島根原子力発電所 2号炉 審査資料	
資料番号	EP-050 改 50(説 31)
提出年月日	令和 2 年 7 月 7 日

島根原子力発電所 2号炉

地震による損傷の防止

(コメント回答)

取水槽ガントリクレーンの解析モデル及び評価部位

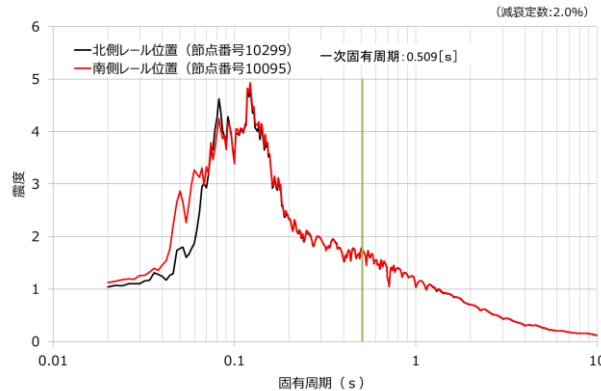
・指摘事項「No.6」のうち、「制震装置と対象設備の地震時の構造成立性の見通し」が今回の資料に示されていないため、次回以降に説明すること。単軸ダンパは、排気筒に設置した実績があるが、今回は長いブレースを介してダンパを設置する等、ダンパ取り付け構造が排気筒とは異なるため、取り付け部についても構造弱部を抽出し、併せて構造成立性を見通しを説明すること。

- ・単軸粘性ダンパの取付部の評価部位として、断面積が小さく曲げモーメントが作用するクレビス部ピンを抽出した。単軸粘性ダンパを設置した取水槽ガントリクレーンの地震応答解析を行い、単軸粘性ダンパ及び取付部を含めたクレーン本体の構造成立性を確認するとともに、単軸粘性ダンパの応答値が解析上の前提条件の範囲内であることを確認した。
- ・三軸粘性ダンパは、配管への取付方法としてラグ又はクランプを選択可能であり、配管の上部及び下部のいずれの位置にも設置することができるため、配置計画の成立性に問題はないと判断している。地震により配管に振動が生じた場合、取付部（ラグ又はクランプ）は配管と一体となって運動し、三軸粘性ダンパに運動が伝達され抵抗力が生じる。この抵抗力は、三軸粘性ダンパのピストンから取付部を介して配管へ伝達される。ラグは従来のアンカサポート等の設計と同様である。クランプは三軸粘性ダンパの地震応答解析における最大荷重とクランプの許容荷重を比較することで構造成立性を確認する。
- ・三軸粘性ダンパを設置した配管系の地震応答解析を行い、三軸粘性ダンパ及び取付部を含めた配管系の構造成立性を確認するとともに、三軸粘性ダンパの応答値が解析上の前提条件の範囲内であることを確認した。

- 入力地震動は取水槽ガントリクレーンの固有振動数において床応答加速度が大きい基準地震動Ss-Dを用い、三方向同時入力とした。
- 解析ケースは、吊荷荷重が最大となるトロリ位置中央、吊荷有り（50t）とした。
- FEMモデルを用いた非線形時刻歴応答解析を行い各部位の耐震評価を実施した。
- ダンパ取付部の評価部位としては、断面積が小さく曲げモーメントが作用するクレビス部ピンを選定した。

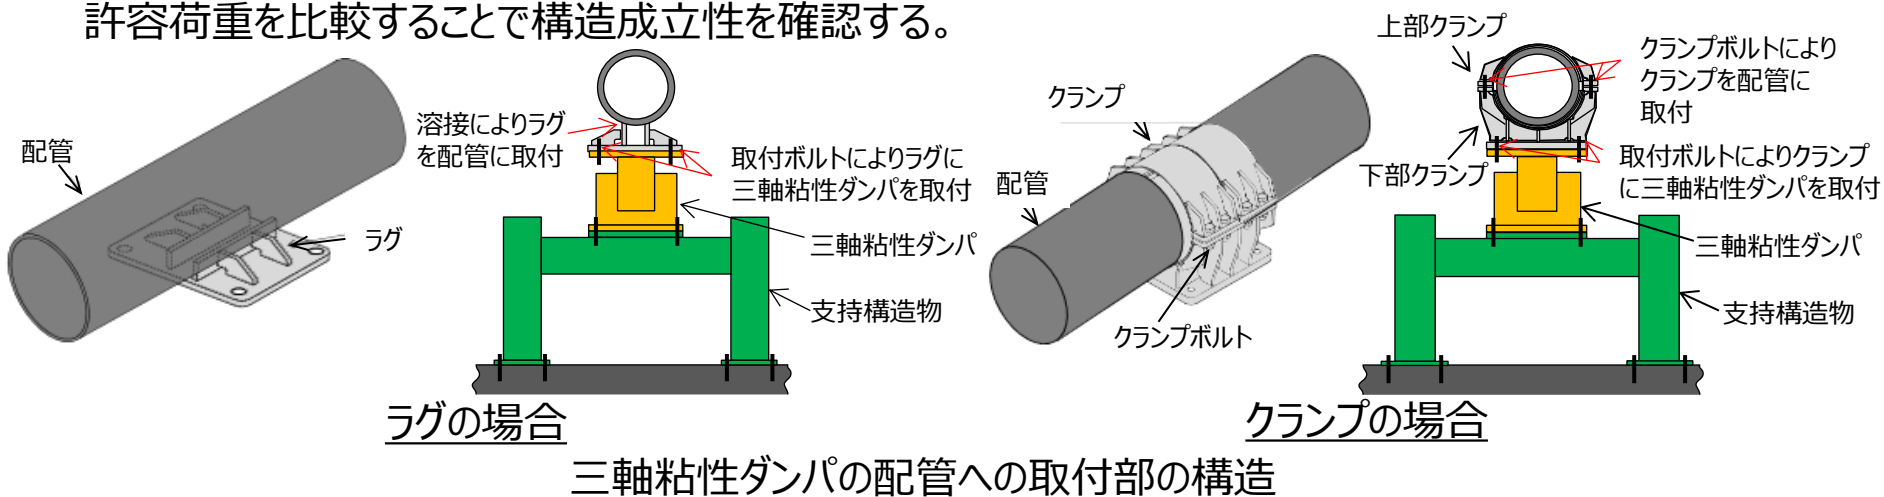
・三軸粘性ダンパの配管への取り付け部はどのような構造か、ダンパの配管への取り付け部について、構造の詳細、配管からの荷重伝達機構を明らかにし、構造弱部の抽出を行った上で、ダンパ取り付け部を含めた配管系及びダンパ全体の構造成立性、配管系へのダンパ配置計画の成立性を見通しを説明すること。

- 三軸粘性ダンパは、配管への取付方法としてラグ又はクランプを選択可能であり、配管の上部及び下部のいずれの位置にも設置することができる。配管への取付方法及び設置位置は設置スペース、干渉物、施工性等を考慮して現場状況に応じて選択することから、配置計画の成立性に問題はないと判断している。
- 地震により配管に振動が生じた場合、取付部（ラグ又はクランプ）は配管と一体となって運動し、取付ボルトを介して三軸粘性ダンパに運動が伝達される。これを受けて、三軸粘性ダンパのピストンが粘性体中を移動し、抵抗力が生じる。この抵抗力は、三軸粘性ダンパのピストンから取付ボルト及び取付部を介して配管へ伝達される。
- ラグは配管と溶接により一体となる構造とする。ラグは従来のアンカサポート等の設計と同様であり、三軸粘性ダンパの発生荷重に対して十分な構造強度を持つように設計する。
- クランプは上部クランプ及び下部クランプから構成され、上部クランプと下部クランプをクランプボルトにより締め付けることで配管に取り付ける。クランプは三軸粘性ダンパの地震応答解析における最大荷重とクランプの許容荷重を比較することで構造成立性を確認する。

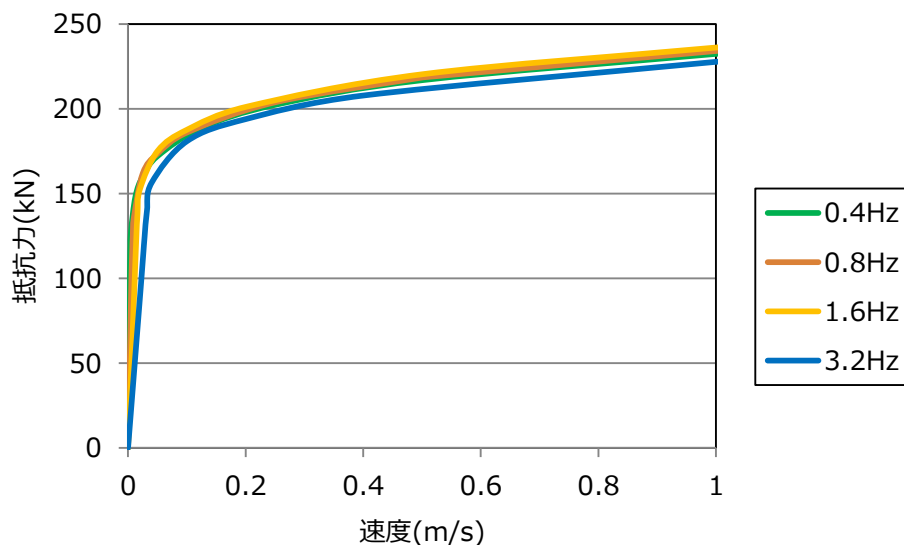
・単軸粘性ダンパ及び三軸粘性ダンパそれぞれについて、試験データの整理の仕方及びパラメータの数が異なる理由をまとめて説明すること。

- ・単軸粘性ダンパ及び三軸粘性ダンパについて、速度と抵抗力の関係から減衰性能の違いを示した上でそれぞれの減衰性能の表現方法及びモデル化の考え方を説明する。また、試験データに基いて、パラメータ数の異なる解析モデルにより各ダンパが精度良くモデル化されていることを示す。
- ・単軸粘性ダンパは微小速度では速度の変化に対して抵抗力が大きく変化し、それ以降は速度の変化に対して抵抗力の変化が小さい特性がある。また、速度と抵抗力の関係に対して振動数依存性が小さい。このような特性を踏まえて、減衰性能を速度と抵抗力の関係として表現する。また解析モデルは速度の0.1乗に比例するダッシュポットを組み込んだ2パラメータMaxwellモデルを使用する。
- ・三軸粘性ダンパの減衰性能は、速度と抵抗力の関係に対して振動数依存性が大きいいため、各振動数における等価剛性及び等価減衰係数により減衰性能を表現する。また解析モデルは減衰性能の振動数特性を表現できるMaxwellモデルを使用し、精度良く振動数特性を表現することを目的として、パラメータ数を増やした4パラメータMaxwellモデルを使用する。

単軸粘性ダンパのMaxwellモデル

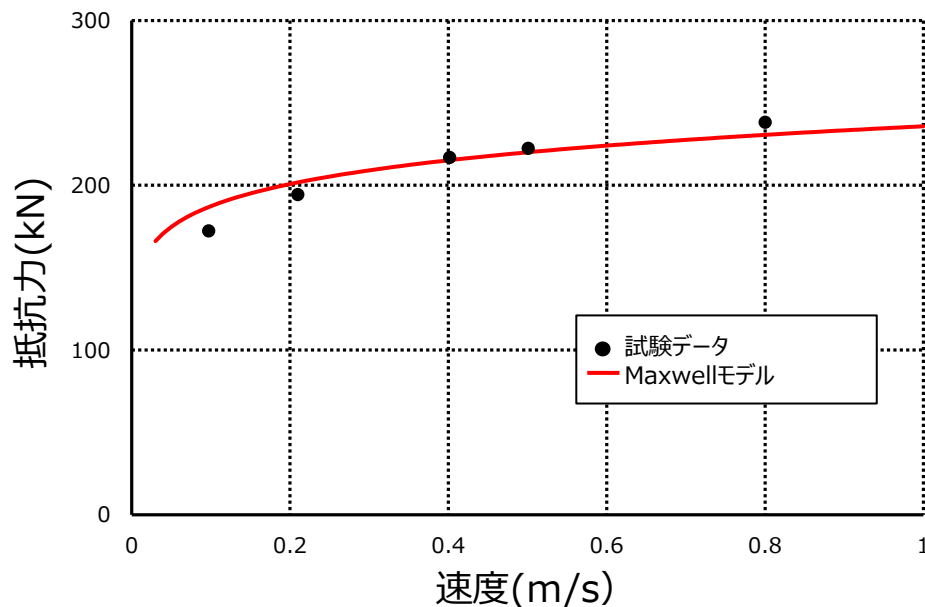
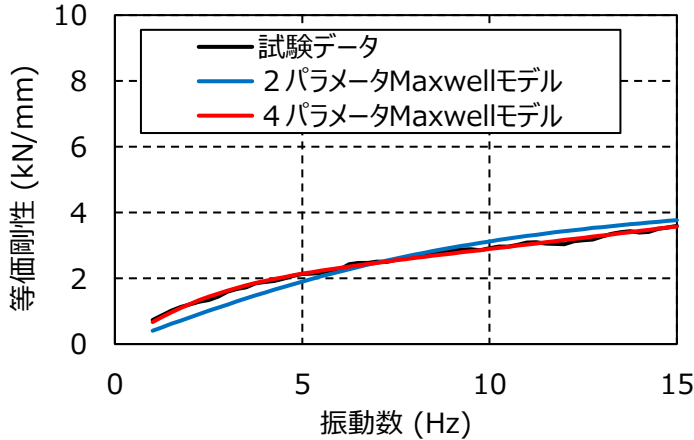
・単軸粘性ダンパの減衰性能のモデル化について、①減衰が速度の0.1乗に比例していることについて、0.1の設定方法、②減衰係数Cは、試験結果（速度－抵抗力の関係及び変位－抵抗力の関係）からどのように設定するか、③速度の0.1乗に比例するダッシュポットによる系の運動方程式、について説明すること。

- 単軸粘性ダンパは、微小速度では速度の変化に対して抵抗力が大きく変化し、それ以降は速度の変化に対して抵抗力の変化が小さいという特性を有している。これは単軸粘性ダンパの抵抗力が速度の0.1乗に比例するように設計されているためである。また、単軸粘性ダンパの速度と抵抗力の関係に対して、振動数依存性は小さい。このような特性を踏まえて、単軸粘性ダンパの減衰性能は、速度と抵抗力の関係として表現する。
- 解析モデルとしては速度の0.1乗に比例するダッシュポットを組み込んだMaxwellモデルを使用する。
- Maxwellモデルのパラメータ数は2つであるが、2つのパラメータで精度よく減衰性能を表現することができる。

設定したレイリー減衰の各固有振動数
における減衰比

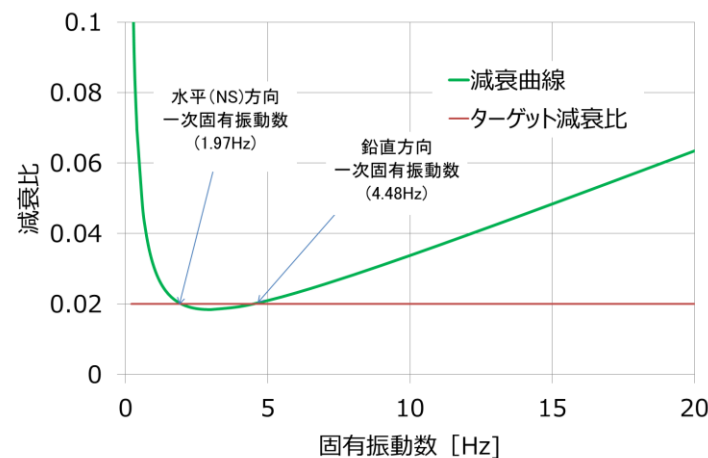
・単軸粘性ダンパを適用するガントリークレーンの地震応答解析は非線形時刻歴応答解析を使用しているが、クレーン本体の部材に与える減衰は解析上どのように扱っているか説明すること。また、三軸粘性ダンパを適用するBクラス配管についても同様に説明すること。

- 単軸粘性ダンパは、微小速度の領域を除けば速度の変化に対する抵抗力の変化を小さくすることを目的として、速度の0.1乗に比例した減衰性能を発揮するように設計されており、性能試験で設計通りの抵抗力が得られることを確認した。また、抵抗力が速度の0.1乗に比例するダッシュポットとばねを直列に接続したMaxwellモデルによりモデル化できることを確認した。
- パラメータの設定は最小二乗法により実施しており、減衰性能を精度良く表現できる。
- 単軸粘性ダンパの抵抗力の速度に対する非線形性を表す $[C_D] [\dot{X}_D^{0.1}] \{I\}$ の項が存在することから、直接積分による時刻歴応答解析を採用する。
- 取水槽ガントリクレーンのNS方向の1次固有振動数及び鉛直方向の1次固有振動数において減衰比が2.0%となるようにレイリー減衰を設定する。

初期変位による減衰性能への影響確認試験結果

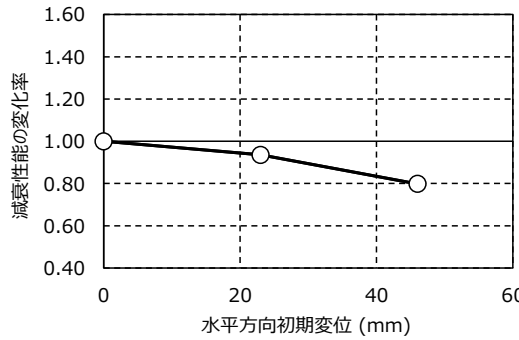
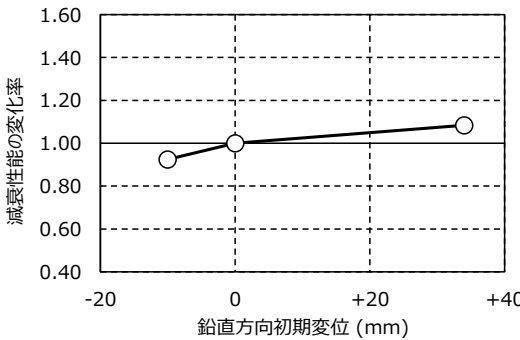
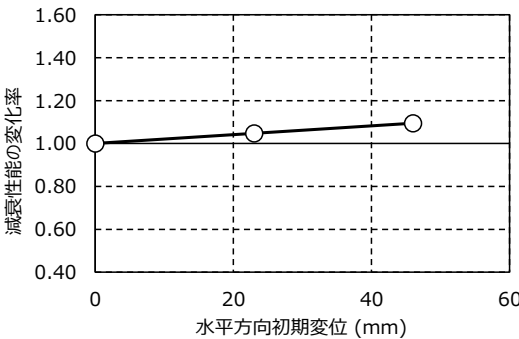
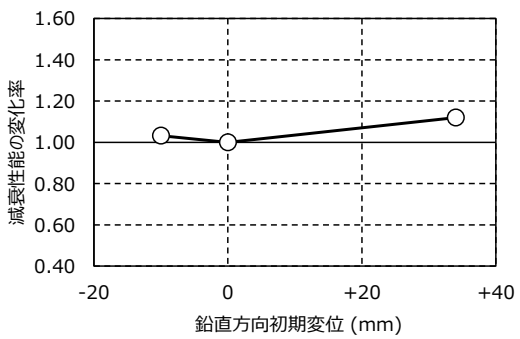
・三軸粘性ダンパの減衰性能への影響について、配管系の熱移動により、ピストンの初期変位や角度が、標準位置、角度からずれた場合に、ダンパの性能が変化することはないか説明すること。

- ・三軸粘性ダンパは、配管系の熱移動も考慮した上で、運転時にハウジング中心付近の標準位置にピストンが位置するように据付を行うため、標準位置からのピストンの初期変位は小さいと考えられるが、その影響の程度を把握するために、ピストンに標準位置からの初期変位を与えた場合の減衰性能への影響を試験により確認した。試験結果から、ピストンの初期変位により減衰性能の低下及び上昇が確認された。三軸粘性ダンパのピストンの初期変位による減衰性能への影響については、試験結果に基づいて減衰性能への影響が±20%以内となるようにピストン位置を管理する。
- ・ピストン及びハウジングの角度については、水準器を用いて水平を保って据付を行うこと及び配管の熱移動により生じる配管のねじれは微小であることから、減衰性能への影響は軽微である。

- 試験結果から、ピストンの初期変位により減衰性能の低下及び上昇が確認された。初期変位による減衰性能への影響については、試験結果に基づいて減衰性能への影響が $\pm 20\%$ 以内となるようにピストン位置を管理する。
- ピストン及びハウジングの角度については、水準器を用いて水平を保って据付を行うこと及び配管の熱移動により生じる配管のねじれは微小であることから、減衰性能への影響は軽微である。

三軸粘性ダンパを設置した配管系の加振試験結果

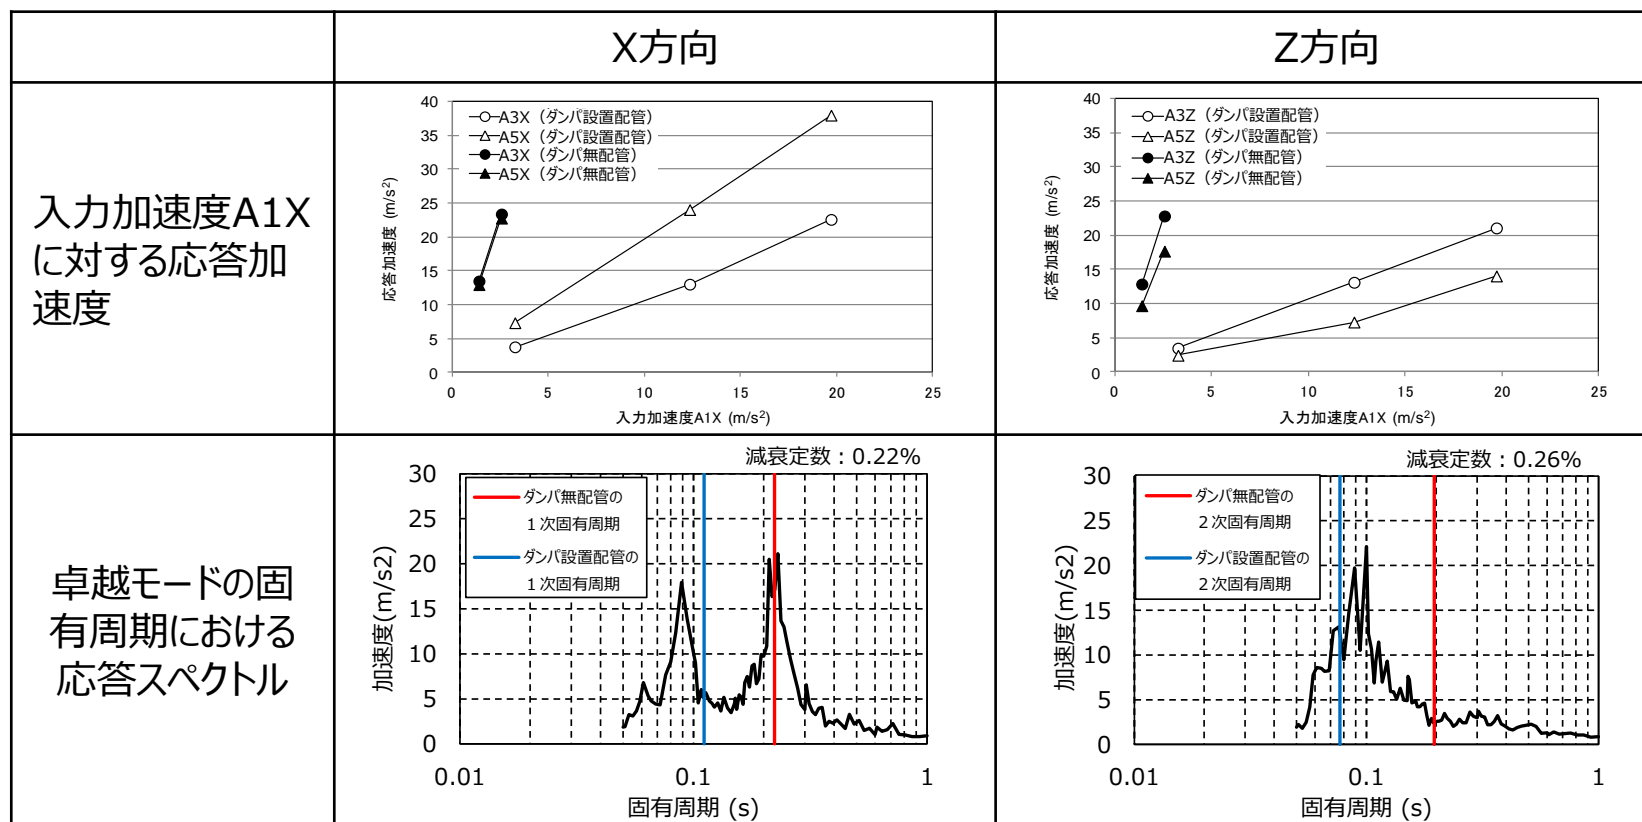
・三軸粘性ダンパを設置した配管系の加振試験の結果について，設置しない配管系と比べて応答が低減しているのは，ダンパ設置により配管系の固有振動数が剛側に変動した効果も含まれていると考えられるので，それも踏まえて，試験結果を整理して説明すること。

- ・地震波加振試験において応答が低減した要因には，ダンパ設置配管のモード減衰比が大きくなったことに加えて，ダンパ設置配管の固有振動数が剛側に変動することによる影響も含まれる。固有振動数の変動による影響について考察するため，X方向の応答が卓越する1次モードと，Z方向の応答が卓越する2次モードに着目し，ダンパ設置前後における床応答スペクトルの値を比較した。その結果，ダンパ設置前後で床応答スペクトルの値は変化しているが，地震波加振試験における応答倍率の低下率の方が大きいことを確認した。床応答スペクトルの変化よりも大きく応答倍率が低減されていることは，三軸粘性ダンパの設置による減衰の効果と考えられる。

- X方向入力では、1次固有周期における床応答スペクトルの値がダンパ設置前後で0.3倍程度となっており、Z方向入力では、2次固有周期における床応答スペクトルの値がダンパ設置前後で5倍程度となっている。
- 地震波加振試験におけるダンパ設置前後の応答倍率の変化はX方向で1/10, 1/5であり、床応答スペクトルの低下率よりも大きく低減されている。また、Z方向では床応答スペクトルの値は大きくなっているにもかかわらず応答倍率は1/10, 7/100に低減されている。
- 床応答スペクトルの変化よりも大きく応答倍率が低減されていることは、三軸粘性ダンパの設置による減衰の効果と考えられる。

転倒防止装置の構造とモデル化について

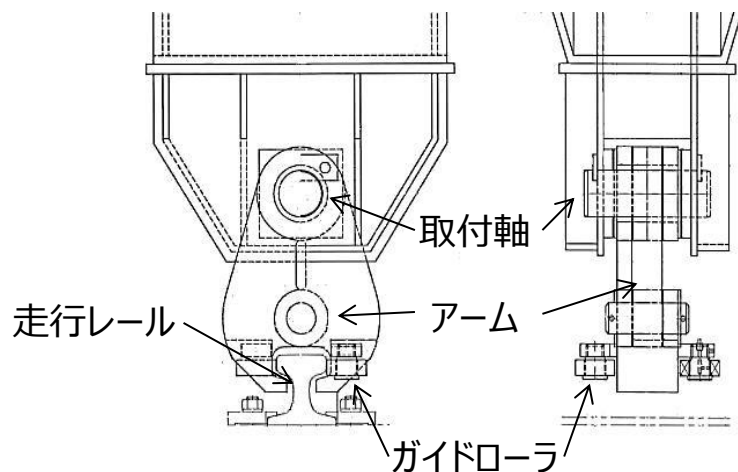
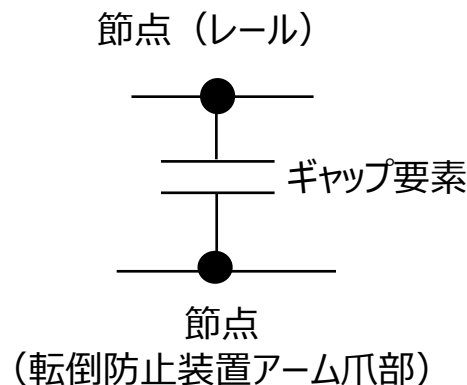
・転倒防止装置について、レールをはさむ金具の構造を整理して説明すること。また、転倒防止装置の構造に対応したモデル化の考え方とその詳細を整理して説明すること。

- ・取水槽ガントリクレーンの転倒防止装置は、走行レールの上部からレール頭部をアームで挟み込む構造であり、クレーンに浮上りが発生してレール頭部と転倒防止装置の爪が接触すると鉛直方向の荷重が伝達される。また、水平方向は、レール直交方向には転倒防止装置が取付軸により回転する構造となっており、レールに沿った方向（クレーン走行方向）にはガイドローラによってすべる構造であるため、水平荷重は発生しない。
- ・このような構造を踏まえて、転倒防止装置は鉛直方向の爪部とレール頭部の間隙を考慮したギャップ要素によりモデル化を行う。

- 転倒防止装置は、走行レールの上部からレール頭部をアームで挟み込む構造である。
- 鉛直方向の荷重
アームの先端の爪部とレールの間には間隙がある。クレーンに浮上りが発生してレール頭部と転倒防止装置の爪が接触すると鉛直方向の荷重が伝達される。
- 水平方向の荷重
レール直交方向には転倒防止装置が取付軸により回転する構造となっており、レールに沿った方向（クレーン走行方向）にはガイドローラによってすべる構造であるため、水平荷重は発生しない。
- モデル化
鉛直方向の爪部とレール頭部の間隙を考慮したギャップ要素によりモデル化を行う。

取水槽ガントリクレーンの移動範囲

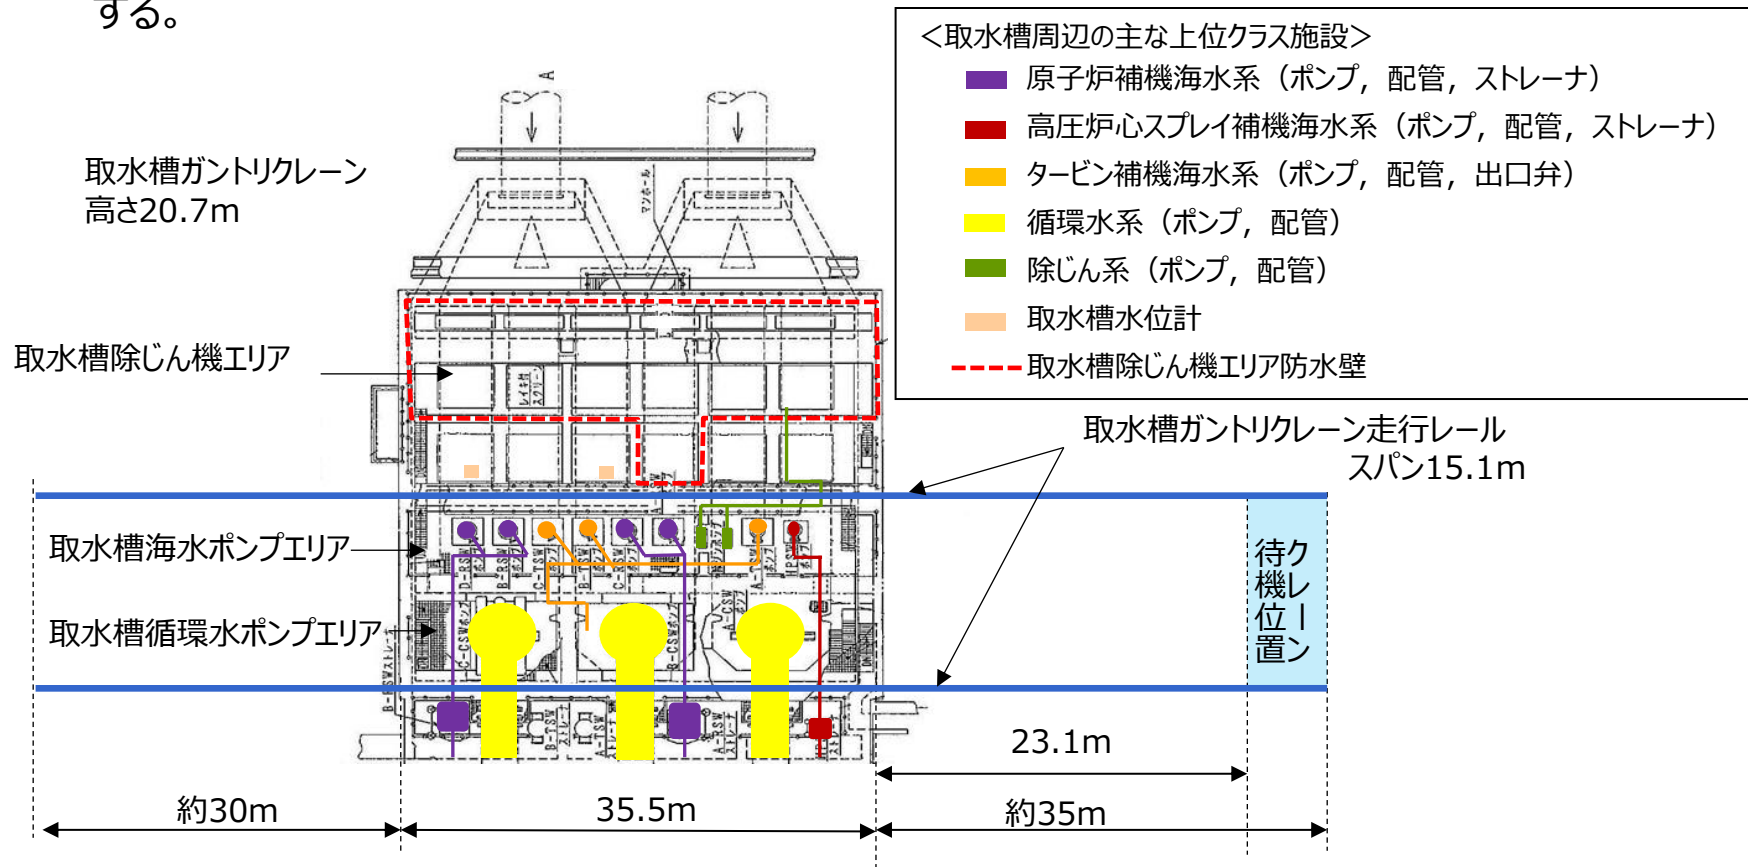
・クレーン使用中の評価で、クレーンやトロリが走行レールや横行レール端部の車輪止めに衝突しないとする根拠を説明すること。

- 取水槽ガントリクレーン本体及びトロリがすべりによって走行レール端部及び横行レール端部に衝突した場合、取水槽ガントリクレーン本体の転倒、トロリの落下により上位クラス施設へ波及的影響を及ぼすおそれがあることから、取水槽ガントリクレーン本体及びトロリのすべりによるレール端部への衝突の有無を確認する。
- 取水槽から走行レール端部までの距離は最小で約30mであり、取水槽ガントリクレーンがすべりによって走行レール端部に衝突することはない。
- トロリについては、詳細設計段階においてすべり量を算出し、レール端部との適切な離隔距離を確保する。

- 取水槽から走行レール端部までの距離は最小で約30mであり、取水槽ガントリクレーンがすべりによって走行レール端部に衝突することはない。
- トロリについては、詳細設計段階においてすべり量を算出し、レール端部との適切な離隔距離を確保する。
